L. dz. 16/P /26/DZP

Dotyczy: postępowania prowadzonego w trybie przetargu nieograniczonego, nr postępowania na „Poprawę dostępności, jakości oraz efektywności udzielanych w Szpitalu Specjalistycznym im. Świętej Rodziny w Warszawie świadczeń zdrowotnych w obszarze onkologii poprzez poprawę stanu posiadanej infrastruktury i wyposażenia – Zakup pierwszego wyposażenia na potrzeby Bloku Operacyjnego Szpitala Specjalistycznego im. Świętej Rodziny SPZOZ – etap II, część I” – nr postępowania 14/2026/DZP

Uprzejmie zawiadamiamy, że do Zamawiającego wpłynęły następujące pytania dotyczące wyjaśnienia treści SWZ na „Poprawę dostępności, jakości oraz efektywności udzielanych w Szpitalu Specjalistycznym im. Świętej Rodziny w Warszawie świadczeń zdrowotnych w obszarze onkologii poprzez poprawę stanu posiadanej infrastruktury i wyposażenia – Zakup pierwszego wyposażenia na potrzeby Bloku Operacyjnego Szpitala Specjalistycznego im. Świętej Rodziny SPZOZ – etap II, część I” – nr postępowania 14/2026/DZP

Pyt. 105

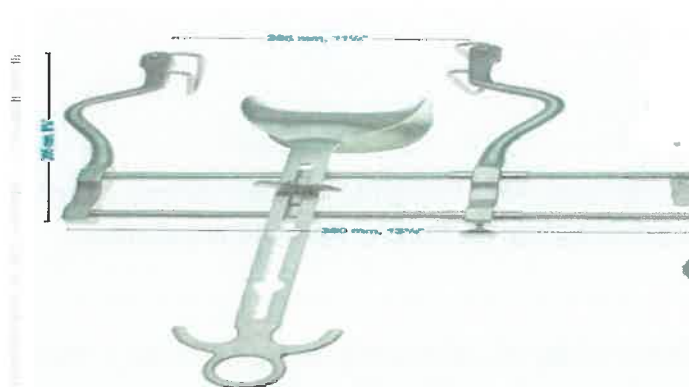
Część nr 7 poz. 59. Czy Zamawiający wyraża zgodę na hak brzuszny Balfour max rozszerzenia 285 mm wysokość 205 mm dł. 320 mm?

Odp.: Zamawiający nie wyraża zgody na zmiany opisane w pytaniu.
